technické informace

ČÍSLO 21/81

MAGNETOFON TESLA B 113 HI-FI STEREO

1.0. Změny elektrické části v průběhu I. serie

Deska stabilizátoru
ze strany spojů

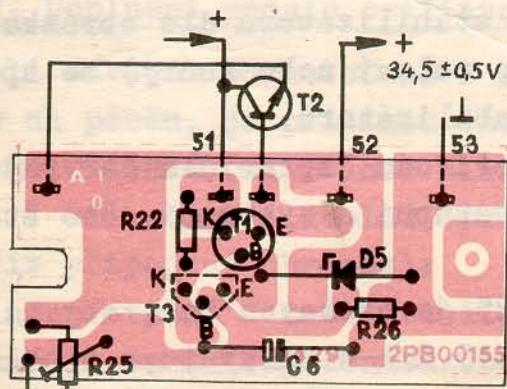
Pro zvýšení spolehlivosti integrovaných obvodů MDA 2020 ve výkonových zesilovačích bylo od v.č. 406400 zavedeno jejich napájení přes stabilizátor. Přidaná samostatná jednotka stabilizátoru sestává z osazené desky plošných spojů a z chladiče tranzistoru KU 606, sloužícího současně k upevnění jednotky do magnetofonu.

Hodnoty kondenzátorů C7 a C8 ve výkonových zesilovačích byly změněny z $10\text{ }\mu\text{F}$ na $2\text{ }\mu\text{F}$ (typ TE 005 2M).

Boucherotovy RC členy R15-C19 a R16-C20 byly přepojeny přímo na výstupy integrovaných obvodů I01, I02 (špičky č. 14). V souvislosti s tím byly součásti obou RC členů přemístěny k opačnému okraji desky a příslušně přizpůsoben obrazec plošných spojů na straně A.

Deska oscilátoru
ze strany spojů

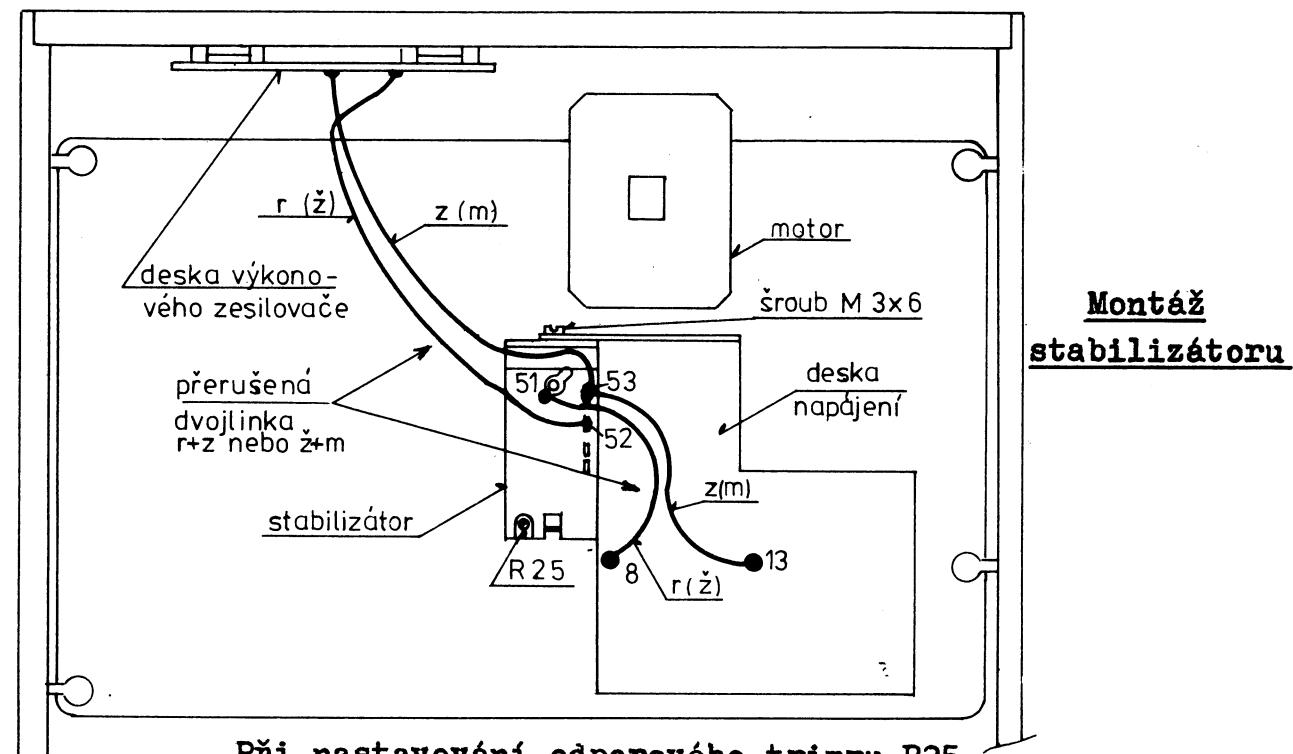
Pro vyloučení možnosti nežádoucího kmitání oscilátoru při jiné funkci než ZÁZNAM přistoupil do modulu oscilátoru keramický kondenzátor C3 o hodnotě 2n2 a kompenzační zemníci spoj bez změny obrazce plošných spojů - viz obr. u čl. 2.2.

Je-li závadou magnetofonu B 113 umazávání (zeslabování) nahrávky na pásku, je příčinou částečné kmitání oscilátoru i mimo funkci ZÁZNAM (na mazací hlavě se vyskytuje nežádoucí výkon). V tom případě doplní opravna modul oscilátoru následovně (viz připojený obrázek):

- do volných otvorů v desce oscilátoru vloží ze strany současťí a zapájí keramický kondenzátor TK 724 2n2/M (pozice C3 na schematu a v obrázku);

- ze strany spojů připájí kompenzační zemnici spoj naznačeného tvaru z drátu Cu/PVC Ø 0,4.

Montáž stabilizátoru (viz připojený obr.):

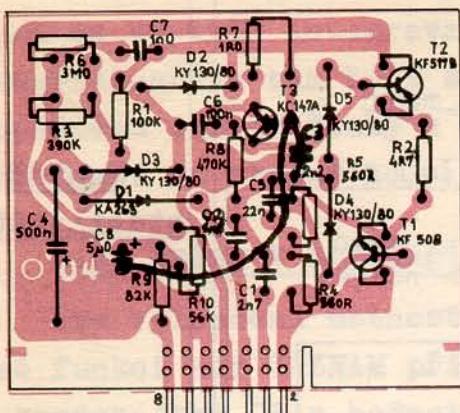
2.1. Montáž stabilizátoru napájení výkonových zesilovačů

Výrobní podnik dodal neúčtovaně na KRTS a OBS TESLA přiměřený počet stabilizátorů 2PK 053 23. Stabilizátory jsou určeny k zamontování do těch magnetofonů B 113, které se v záruční době i po ní dostanou do opraven pro závadu integrovaných obvodů MDA 2020 ve výkonových zesilovačích.

- stabilizátor se upevní šroubem M3x6 k plechovému držáku napájecí části (u motoru);
- napájecí spoje mezi deskou napájení a deskou výkonových zesilovačů se přeruší v takovém místě, aby po odisolování mohly být konce připájeny k očkům stabilizátoru dle obrázku;
- konce zemního spoje (obvykle zelený nebo modrý) se společně připájí k zemníci špičce stabilizátoru;
- konce přerušeného kladného přívodu (zpravidla červený, případně žlutý) se připájí na vstupní a výstupní očko stabilizátoru;
- zkонтroluje se, zda trimr R25 je nastaven tak, aby na dočasně připojeném pomocném odporu $345\text{ }\Omega/4\text{ W}$ na výstupu stabilizátoru bylo napětí $34,5\text{ V}$ (hodnota odporu stanovena pro odběr 100mA)

Při nastavování odporového trimru R25 je zatěžovací odpor a voltmetr připojen na pájecí špičky 52 (+) a 53 (-).
